改善箇所説明図

改善の内容

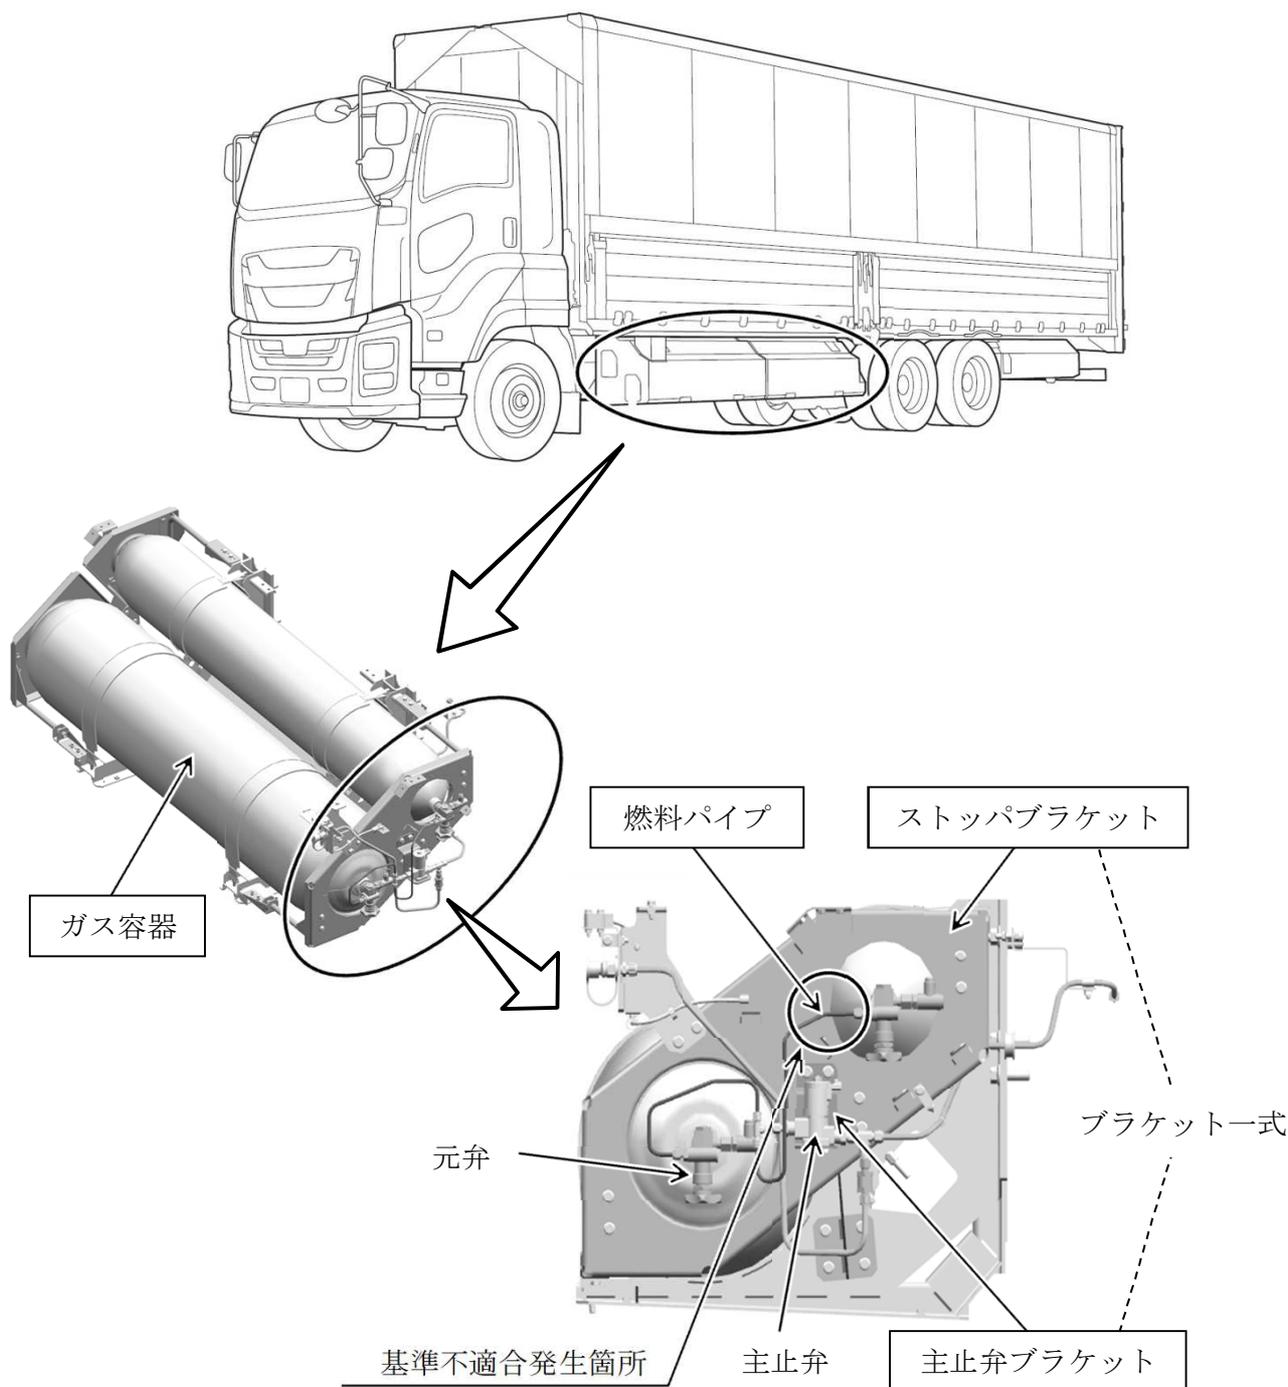
圧縮天然ガス（CNG）を燃料とする大型トラックにおいて、主止弁を取り付けているブラケットの剛性が不足しているため、また、ガス容器の組み付け指示が不適切なため、燃料パイプに亀裂が生じるものがある。そのため、走行振動等により亀裂が進展し、燃料が漏れるおそれがある。

全車両、燃料パイプ及びブラケット一式を対策品に交換し、ガス容器を適切な位置に組み付ける。

識別：車両左側ガス容器充填口付近に識別ペイント（桃色）を塗布する。
